改善箇所説明図

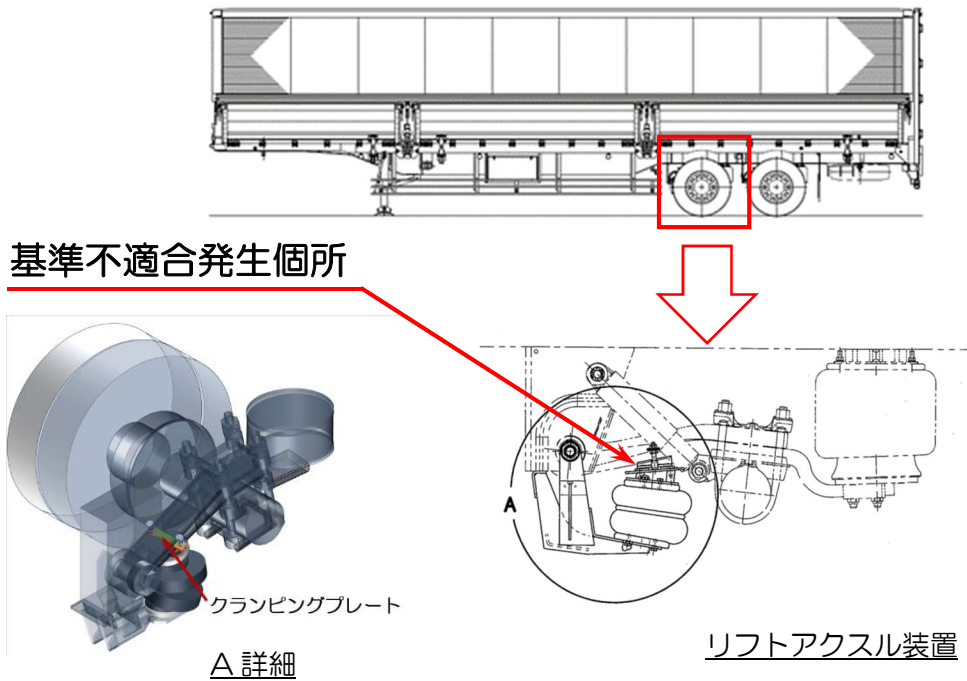
リフトアクスル機能付きトレーラにおいて、リフト装置のリフト用エアスプリングを固定しているクランピングプレートが強度不足により折損し、リフト装置の部品が脱落する恐れがある。

全車両に対し、クランピングプレートを強化型に交換する。
